Projet de plateforme logistique ZAC de NICOPOLIS Brignoles (83)

**Mémoire en réponse à l'avis de la MRAE
2022APPACA9/3011 du 27/01/2022**

Projet de plateforme logistique

Secteur 5 ZAC Nicopolis à BRIGNOLES (83)

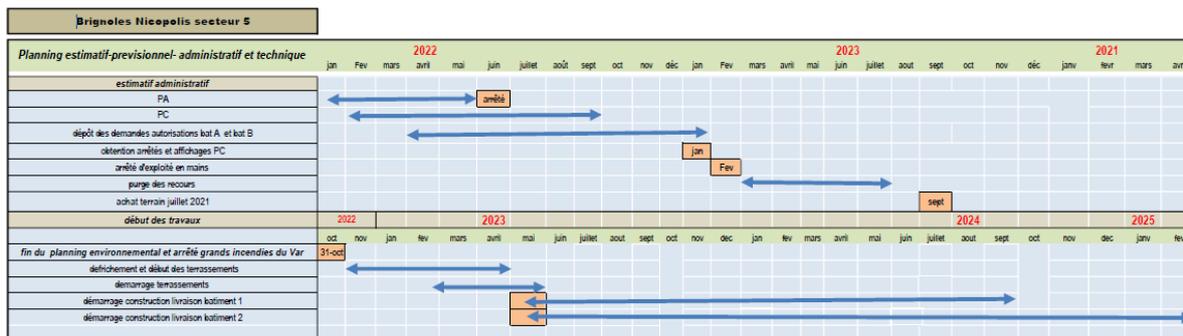
Le calendrier d'exécution (date de démarrage et durée) de tous les travaux d'infrastructures et de superstructures n'est pas joint à l'étude d'impact. Le périmètre de l'étude d'impact n'est pas complet et doit être redéfini en intégrant l'ensemble des aménagements nécessaires à la réalisation du projet.

La MRAe recommande de préciser les caractéristiques des voiries et réseaux divers et de les intégrer au périmètre du projet et de son étude d'impact. La MRAe recommande aussi de joindre le calendrier des travaux à l'étude d'impact.

Au stade du permis d'aménager seuls les travaux de défrichage, terrassements, et aménagements des voiries est décrit. Un calendrier de période d'intervention est fourni en lien avec la phénologie des espèces.

Tableau 33 page 320 de l'étude d'impact, et repris dans le VNEI actualisé fourni en PJ, page 193.

Planning des travaux adapté à la biologie des espèces recensées sur le site :

Figure 1 : témoignage image satellite avant le projet photovoltaïque sur la ZAC Nicopolis

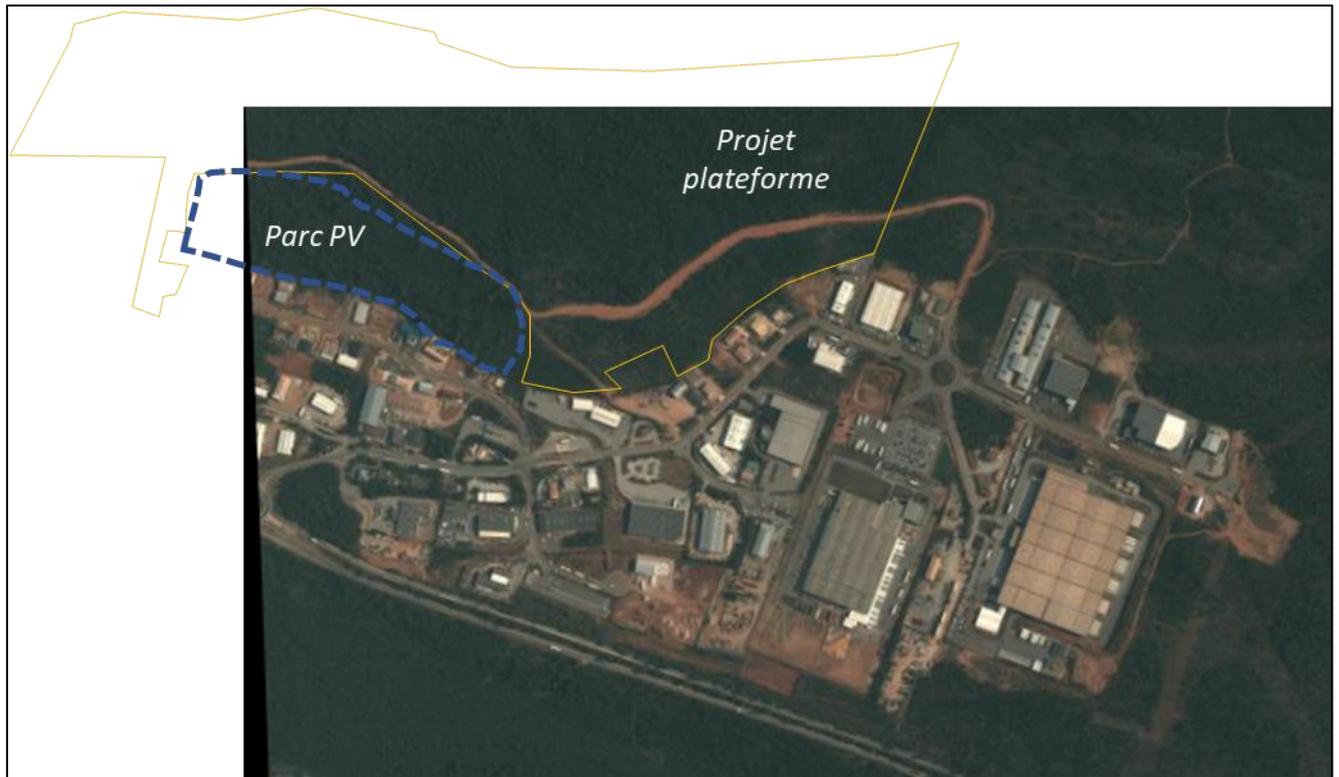
La MRAe recommande d'élargir l'analyse aux incidences cumulées du projet sur l'environnement (milieu naturel et paysage) avec les quatre projets existants et approuvés sur les communes de Brignoles, Flassans-sur-Issole et Vins-sur-Caramy.

Le projet du parc photovoltaïque de la ZAC de Nicopolis à Brignoles dont l'absence d'observation de l'autorité environnementale a été publiée en 2011, a fait l'objet d'une recherche. Celle-ci s'est avérée infructueuse même en suivant le lien hypertexte présent dans l'avis de la MRAe.

À défaut d'avoir plus d'informations, le parc photovoltaïque est existant et les milieux présents avant sa construction étaient similaires à ceux présents sur l'aire d'étude actuelle comme peut en attester l'image satellite datant de 2010 :

Ainsi le VNEI traite des incidences cumulées des 4 projets existants et approuvés. Le VNEI a été corrigé pour y intégrer cette analyse aux pages 191 à 195.

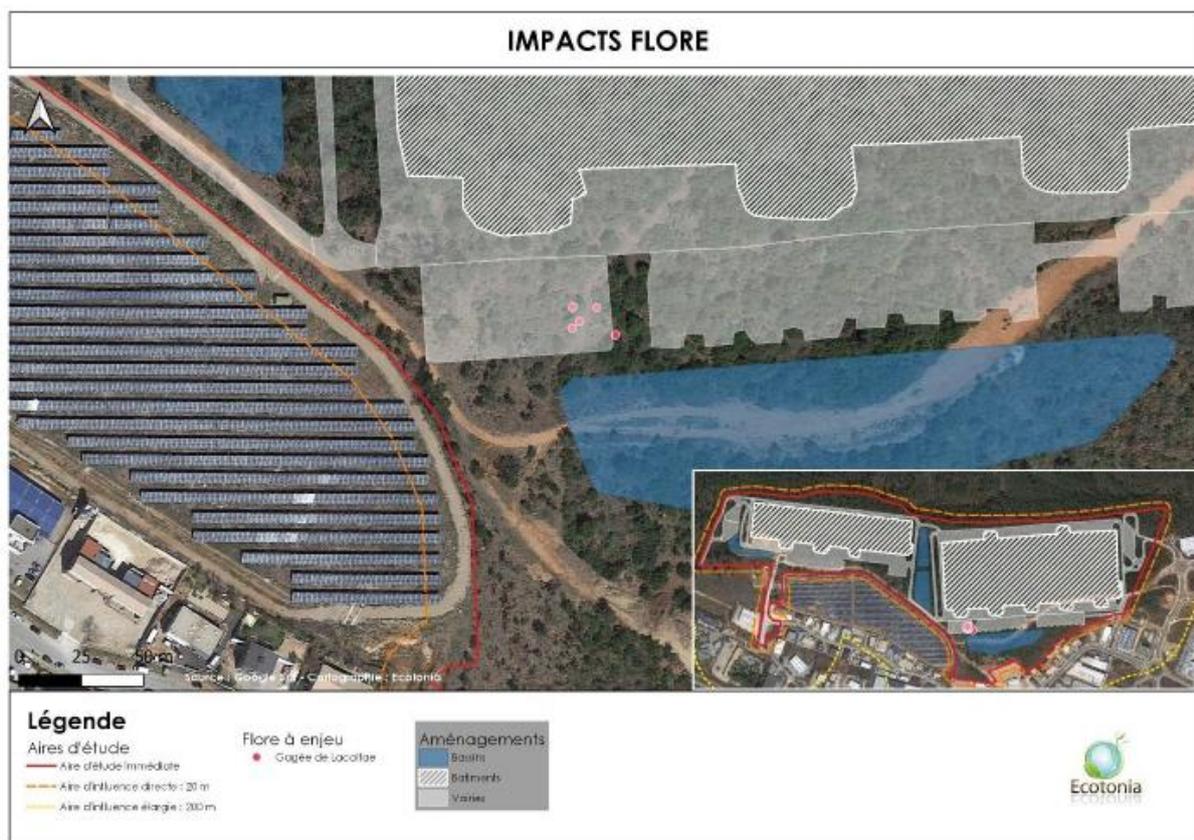
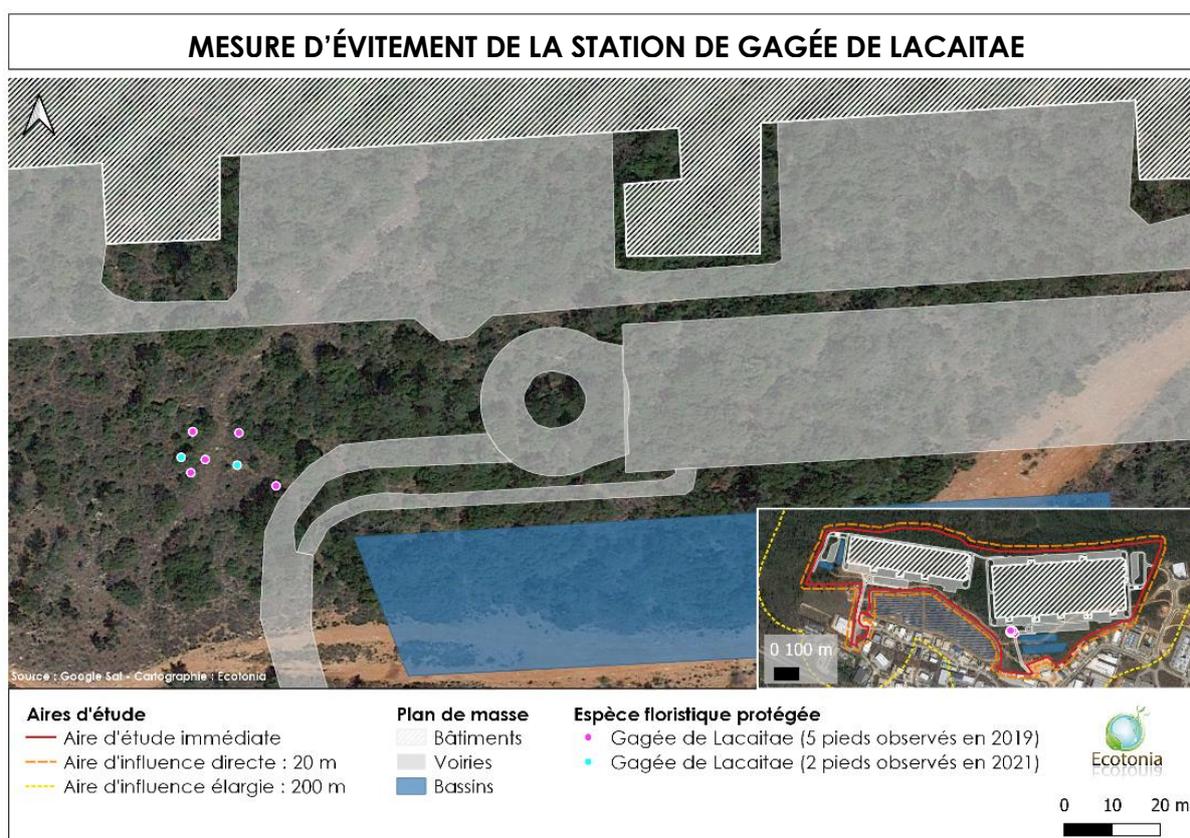
La MRAe rappelle que les impacts bruts sont à évaluer avant l'application des mesures d'évitement et de réduction. Par ailleurs, le nombre d'individus d'espèces faunistiques et de lieux de gîte de la Pipistrelle pygmée susceptibles d'être détruits ne sont pas précisés.

La MRAe recommande de reprendre l'évaluation des impacts bruts sur la flore (avant l'application des mesures d'évitement et de réduction). La MRAe recommande également de préciser le nombre d'individus d'espèces faunistiques et de lieux de gîte de la Pipistrelle pygmée susceptibles d'être détruits.

Les impacts bruts sur les espèces floristiques ont été repris dans le VNEI page 164-165 comme suit :

Une espèce floristique contactée présente un **enjeu modéré** de conservation, la Gagée de Lacaitae (*Gagea lacitae*). Les inventaires de terrain du 1 mars 2019 ont permis de recenser **cinq pieds**. **En 2021**, une prospection de terrain a permis de recenser **deux pieds**, à la même localisation.

Les impacts bruts du projet d'aménagement sur la population de Gagée de Lacaitae sont évalués à fort. En effet, six pieds sur sept sont compris sur le plan de masse et plus précisément sur un espace de voirie. Les OLD appliquées autour du projet pourront également impacter le dernier pied de Gagée de Lacaitae en le détruisant ou s'il persiste en limitant le développement de l'espèce. Ces impacts s'évaluent donc en termes de **destruction d'individus**.

Suite à la mise en œuvre de la mesure d'évitement ME2 : Évitement de la station de *Gagea lacitae*, consistant à une modification du plan de masse, les impacts résiduels ont également été réévalués comme suit :

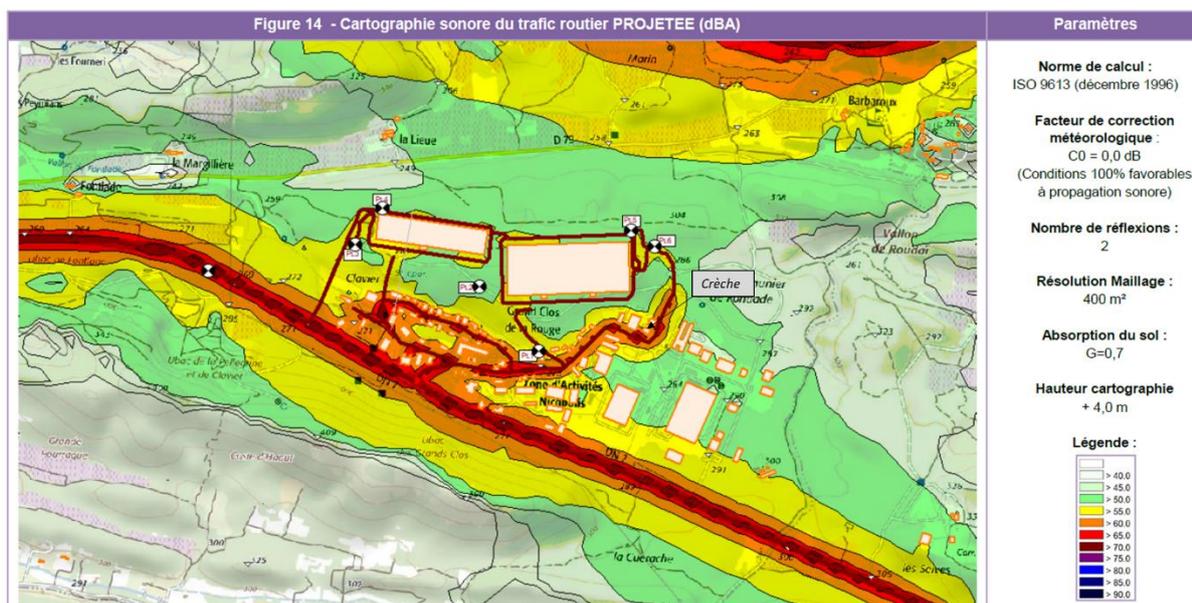
La MRAe recommande également de décrire l'environnement sonore au droit de la crèche et d'évaluer l'impact acoustique du projet sur cet établissement.

D'autre part, l'étude acoustique évalue les effets des flux de véhicules générés par le projet. Il est estimé une augmentation du trafic de l'ordre de 30%.

A ce jour le niveau sonore calculé en façade de la crèche est compris entre 60 et 65 dBA (voir carte
